SERVICE INFO – LuK 0029

Рекомендації щодо встановлення

LuK RepSet® 624 3200 09 і 624 3200 34

Виробники:	Renault
Моделі:	Megane I Megane II Senic II
Рік випуску:	з січня 2002 року
Двигуни:	F4R 746 F4R 770 F4R 771
Арт. номер LuK RepSet:	624 3200 09 624 3200 34

Зображення 1: Диск зчеплення LuK з пластмасовим кільцем

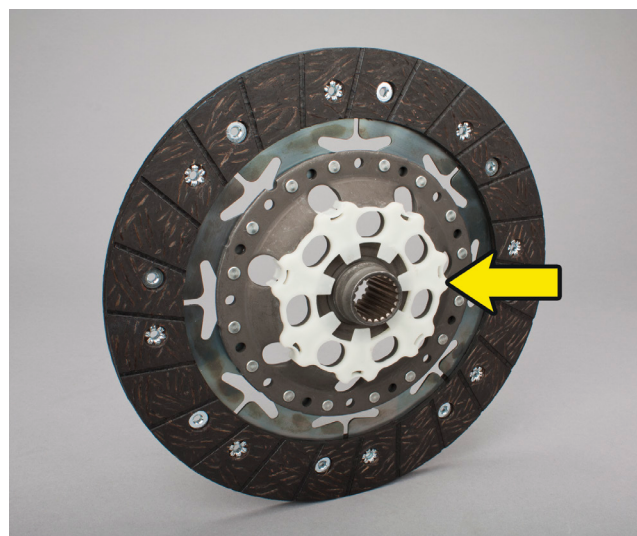
Наведені вище моделі автомобілів оснащуються з заводу модулями двомасового маховика з фрикційним диском зчеплення DFC (Damped Flywheel Clutch). Двомасовий маховик з фрикційним диском зчеплення DFC – це вдосконалена версія двомасового маховика (DMF). Модуль двомасового маховика з фрикційним диском зчеплення DFC являє собою компактний модуль, який складається з диска зчеплення, натискного диска зчеплення, гвинтів кріплення двомасового маховика. Для полегшення процедури встановлення модуля зчеплення в умовах серійного виробництва, диск зчеплення було оснащено пластмасовим кільцем. Це кільце призначене для утримання гвинтів шківів колінчастого вала в отворах двомасового маховика DFC.

Раніше в комплектах LuK RepSet в основному поставлялися диски зчеплення без пластмасового кільця. Тому, залежно від того як часто проводиться ремонт, на транспортний засіб можуть встановлюватися обидва варіанти дисків зчеплення.

Компанія Automotive Aftermarket поставляє наведені вище комплекти LuK RepSet, до яких входять тільки диски зчеплення з пластмасовим кільцем.

Пластмасове кільце ніяк не впливає на функціонування зчеплення!
Під час заміни зчеплення його можна видалити або залишити!
